Offener freiraum- und verkehrsplanerischer Planungswettbewerb

Parkway

Patrick-Henry-Village, Heidelberg

DOKUMENTATION

1004

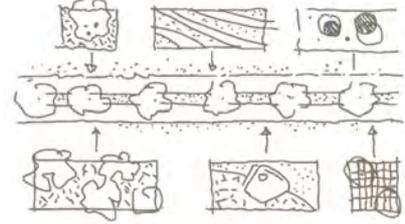
Mit der Überschrift „Klimaboulevard als ökosozialer Park“ schreiben die Verfasser*innen die räumliche Vision, des im 20. Jhd. von Olmsted geprägten Parkways in ökologischer und gesellschaftlicher Sicht in das 21. Jhd. fort. In der, dem Dynamischen Masterplan eingeschriebenen heterogenen städtebaulichen Struktur wird eine „ikonographische Großform“ eines baumbestandenen Parkways eingeschrieben. Er vernetzt sich als „Ringpark“ mit den ihn begrenzenden Siedlungsstrukturen. Die Jury würdigt diesen Ansatz.

Die Arbeit bleibt in der Aufteilung des Verkehrsraumes eher konventionell, indem sie die klassische Trennung der Verkehrsarten beibehält. Die Straßenbahn erhält ein Grüngleis, Bus und motorisierter Individualverkehr werden gemeinsam geführt und der Radverkehr im Zweirichtungsverkehr ebenfalls auf eigener Trasse. Die Bezeichnungen „Rad-Ringway“ und „Klimaboulevard“ suggerieren ein innovatives Konzept. Die Verfasser*innen können dies in der verkehrlichen Ausformung nicht wirklich einlösen. Die verkehrliche Konzeption ist in den Entwicklungsstufen technisch gut umsetzbar und bietet für den Fall, dass die Straßenbahn nicht realisiert wird zusätzliche Flächenpotentiale für den Freiraum. Bezüglich des Innovationsgrades bleibt sie aber hinter den Erwartungen zurück.

Der Freiraum ist geprägt durch Wiesenmulden, die partizipativ programmiert werden können. Ein Sport- und Bewegungsparcours verbindet diese Orte. Inwieweit das Freiraumangebot zu abwechslungsreichen Grünräumen führen wird, wird strittig diskutiert.

Im Zusammenspiel des Verschattungsvolumens der Bäume in Verbindung mit den flutbaren Wiesenmulden versprechen sich die Verfasser*innen einen positiven Einfluss auf das Kleinklima, das darüber hinaus atmosphärisch und den Freiraum prägend wirkt.

Die Wiesenmulden sind miteinander verbunden, sodass man davon ausgehen kann, dass sich ein ausreichendes Retentionsvolumen ergibt.

Das den Parkway und seine Verflechtungsräume prägende Baumdach wird durch mehr als 1.100 Baumneupflanzungen geschaffen. Kritisiert wird von der Jury, dass um den Preis der linearen Führung des Parkways eine sehr hohe Anzahl vorhandener Bäume entfallen müssen.

Kontrovers diskutiert werden hinsichtlich der Lage und Größe die, von den Verfasser*innen vorgeschlagenen „Quartierswohnzimmer“, die nicht nur Vernetzungsfunktionen mit den angrenzenden baulichen Strukturen übernehmen sollen, sondern darüber hinaus die Knotenpunkte der verkehrlichen Infrastrukturen darstellen. Positiv wird das Beleuchtungskonzept der stilisierten Lichthalme unterschiedlicher Größen bewertet, die durch die den Vegetationssaum tanzen.

Zusammenfassend kommt die Jury zu dem Ergebnis, dass es sich bei der Arbeit um einen weiterführenden Beitrag zum Thema eines landschaftlich geprägten Verkehrsraums anderen Typs handelt, der jedoch zu wenig innovative Potentiale hinsichtlich der Organisation der Mobilität liefert.

1005

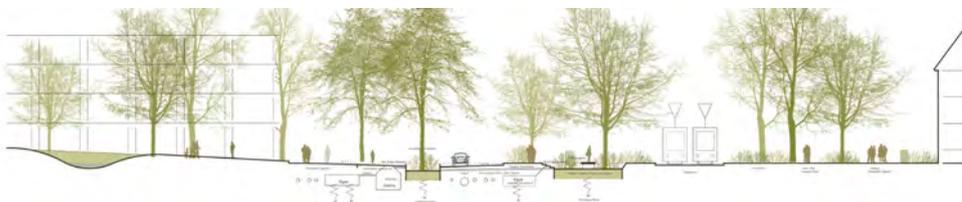
Die Verfasser*innen entwickeln mit dem Thema „Schwingende Bänder“ ein eigenständiges Leitbild für den neuen Parkway in Heidelberg. Dabei begreifen sie den Parkway als klares lineares Gestaltungselement, welches durch verschiedene Verkehrsfunktionen Landschaftsinseln formt. Ziel der Verfasser*innen ist es, an den Parkway verschiedene Nutzungen und Räume anzulagern. Dieser Gestaltungsansatz wirkt schlüssig und ermöglicht es vorhandene Strukturen, wie den Baumbestand zu integrieren. Dieser Baumbestand wird als kraftvolle Kulisse begriffen. Lockere Neupflanzungen, Alleeabschnitte und vorhandene Bäume bilden einen übergeordneten Filter. Sie vermitteln eine spielerische Leichtigkeit, die zusätzlich über verschiedene Baumarten transportiert wird.

Auch das Regenwasserkonzept, welches die Flutung des Straßenraumes mit den Landschaftsinseln vorsieht, scheint nachvollziehbar. Eine detailliertere Gestaltung für Teilräume wird vermisst. Adressbildung in Erdgeschosszonen erfolgt im Wesentlichen durch Bäume, die die fußläufigen Bereiche begleiten.

Leider gelingt es den Verfasser*innen nicht, die Leitidee des „Umfließens“ gestalterisch in den, an den Parkway angrenzenden, Stadtraum zu überführen. Die Zugänge und Verknüpfungen zwischen Parkway und Parkstadt scheinen in der Dimensionierung wenig kraftvoll und zum Teil schwer auffindbar. Sie ordnen sich gestalterisch dem schwingenden Straßenraum zu stark unter. Auch in den Anforderungen hinsichtlich Querrungen für Fußgänger und Anlieferungen werden schlüssige und großzügige Vorschläge vermisst. Der Fokus bleibt damit auf der Bewegung innerhalb des Parkways und wenig auf dem Verweben von Stadträumen.

Damit bleibt der Parkway eine Intarsie im Raum, die von außen introvertiert wirkt. Insgesamt wird die Arbeit kontrovers diskutiert. Sie vermittelt eine klare räumliche Haltung, die letztlich jedoch nur Antworten für den Straßenraum findet, nicht jedoch für den gesamträumlichen Kontext.

Der Entwurf zeichnet sich durch, nach Verkehrsmittel getrennt geführte und mäandrierende, Fahrbereiche aus. Für den Fuß-, Rad- und Tramverkehr sind die Fahrbahnbreiten sehr großzügig dimensioniert, was der gewünschten parkartigen Anlage des Verkehrskorridors zuträglich ist. Ebenso unterstützt die wasserdurchlässige Materialisierung dieser Verkehrsflächen den Wunsch nach einem Entwurf, welche die neuen Anforderungen nach Klimamigration aufnimmt.

Die Mäandrierung der 5 Verkehrsbänder führt aber dazu, dass die Grünflächen zwischen den Verkehrsspuren Formen annehmen, welche eine vielseitige Nutzung verunmöglichen und aufgrund der Korridorwirkung im Bereich des MIV zu höheren Geschwindigkeiten führen. Zudem führt diese Gestaltung dazu, dass die Querung des Verkehrskorridors jenseits der dazu vorgesehenen Querungsstellen stark erschwert oder verunmöglicht wird.

Der Durcharbeitungsgrad ist weniger detailliert und weniger situativ / stärker stereotyp gedacht als bei den anderen eingegebenen Arbeiten. Der Entwurf sieht keine Bushaltestellen vor. Zudem fehlt die Darstellung, wo und in welcher Ausgestaltung multifunktionale Halteflächen vorgesehen werden. Diesbezüglich entspricht der Entwurf den Anforderungen der Ausschreibung nicht.

1002

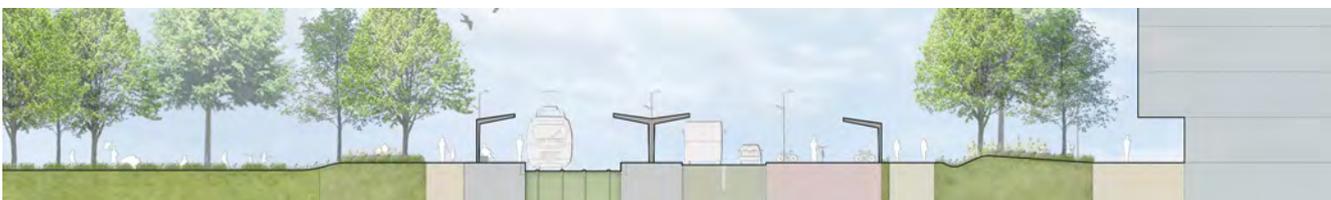
Das Projekt „Ein neuer Park für Patrick-Henry-Village“ baut auf der Gleichzeitigkeit des städtischen Landschaftsraums auf, die im Masterplan vorgegeben wurde. Der Park ist als breites grünes Band konzipiert, das an der Außenseite eine harte Kante hat, aber nach Innen mäandriert und eine Vielzahl von Pocket Parks bietet. Im Westen sind die Gebäude durch einen breiteren Grünraum von der Straße getrennt, während im Osten der Straßenraum direkt auf die Fassade trifft, ohne vermittelnden Grünraum. Die Verkehrsformen Fußgänger-Fahrrad-MIV und Bus-Straßenbahn sind in diesem Raum konventionell nebeneinander angeordnet. Das Ergebnis ist eine unaufgeregte, geräumige und relativ abwechslungsreiche Hauptverkehrsader des PHV.

Die Gestaltung der Verkehrsflächen folgt einem klarem, aber auch starrem Konzept, welches für alle fünf grösseren Knotenpunkte Begegnungszonen vorsieht, die durch vier nach Verkehrsmitteln getrennt geführten Fahrspuren und Gehflächen verbunden sind. Die Kombination der Bus- und Tramhaltestelle ist funktional und platzsparend, da es Umsteigevorgänge vereinfacht und die Wartebereiche gemeinsam benutzt werden können. Im Straßenraum ist auf der westlichen Seite ein Multifunktionsstreifen vorgesehen, der primär in den, an die Begegnungszonen anschliessenden, Bereichen für Anlieferungen und als Kurzparkplätze genutzt werden kann. In Erwartung weiter steigender Anlieferverkehre und dem mit autonomen Fahrzeugen stark steigenden Bedarf an Halteplätzen für das Ein- und Aussteigen, dürfte die Anzahl der im Multifunktionsstreifen vorgesehen Halteflächen nicht ausreichen.

Bushaltestellen werden nur in Fahrrichtung Nord vorgesehen. Dies führt dazu, dass Buslinien in Richtung Süden eine „Extrarunde“ zurücklegen müssen, was zu einer Fahrzeitverlängerung führt, die sich negativ auf die Attraktivität des Verkehrsmittels und zu höheren Betriebskosten führt.

Die insgesamt fünf Begegnungszonen ermöglichen einerseits eine vereinfachte Querung, unterbrechen jeweils aber auch den Verkehrsfluss für den Radverkehr und den MIV. Im Bereich des Radverkehrs werden teilweise in den Begegnungszonen eine mit dem Fussverkehr gemeinsame Spurführung vorgesehen, was einer gewünschten Hierarchisierung des Radverkehrs in eine schnellere und langsamere Linienführung entgegenwirkt. Die vorgesehenen Spurbreiten sind deutlich geringer als die Normbreiten gewählt. Beim Radverkehr bedeutet die mit 3,25m gewählte Fahrbahnbreite, dass Überholvorgänge nur in einer Richtung möglich sind und das Nebeneinanderfahren stark erschwert wird. Die mit 5,50m sehr schmal gewählte Fahrbahnbreite für die MIV- und Busfahrbahn setzt bis zum Zeitpunkt der Einführung komplett autonomer Fahrzeuge für Begegnungsfälle befahrbare Seitenbereiche voraus.

Die Verschiebung des Standorts der 3. ÖPNV-Haltestelle am westlichen Ende des grünen Fingers verkürzt zwar den Zugang aus den östlichen Gebäuden, korrespondiert aber nicht mit der städtebaulichen Programmierung im unmittelbaren Bereich entlang des westlichen Korridors.

1002 - 4.PREIS

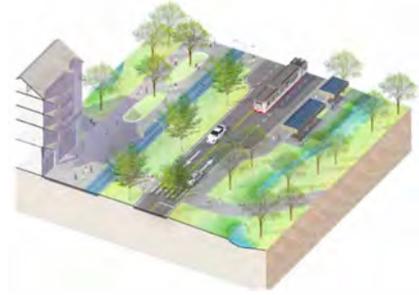
Der Entwurf wird durch Quartiersplätze geprägt, die als 20 km/h Bereiche über den Straßenraum hinausragen und manchmal, aber nicht immer, die Straßenbahnhaltestellen integrieren. Über den gesamten Parkway hinweg betrachtet, sind die Quartiersplätze nicht gleichermaßen relevant und die Häufigkeit, insbesondere auf der westlichen Seite, könnte auch störend sein.

Die Gestaltung der Plätze und Grünanlagen ist je nach Lage und Funktion differenziert. Es gibt verschiedene, gut verteilte Freizeitangebote wie Fitness und Spiele. In einigen Fällen wirkt die Gestaltung etwas zu definiert und sperrig, was die Zeitlosigkeit und das Potenzial der Aneignung verringert. Abgesehen von den Quartiersplätzen sind die Vorzonen der Gebäude, sowohl im Westen als auch im Osten, aufgrund ihrer durchgehenden Breite etwas schematisch und schaffen wenig attraktive Eingangssituationen für die Erdgeschosse.

Durch die Fokussierung auf die Parkway kommt im Konzept und in der Darstellung die Freiraumverbindung über die Grenzen der Parkstraße hinaus zu kurz. Insbesondere nach außen hin fehlt die Idee des Parkway als Teil einer durchgehenden Landschaft des PHV.

Die Entwicklung von differenzierten und mit vielen Bäumen gegliederten Platzräumen entlang des Parkway wird gewürdigt. Allerdings erscheint die Annahme in diesem Schnittstellenbereich vielfältiges urbanes Leben an jedem Haltepunkt zu provozieren übertrieben, der städtebauliche Masterplan betont eher die Räume innerhalb der Quartiere.

Die den Parkway begleitenden, breiten Baumbeete mit unterschiedlichen Baumarten und die Baumstellungen, die auf die jeweils anknüpfenden Räume reagieren sind nachvollziehbar angeordnet. Es erstaunt, dass trotz der komplexen Geometrie dieser Baumbeete die Anzahl der zu fallenden Bäume im Vergleich mit anderen Arbeiten besonders hoch ist.

Auf den ersten Blick bietet der Beitrag einen attraktiven, von urbanen Hotspots belebten grün-blauen Raum, der leider zu wenig Innovationskraft und Souveränität besitzt, um Grundlage einer langfristigen städtebaulichen Entwicklung zu werden.
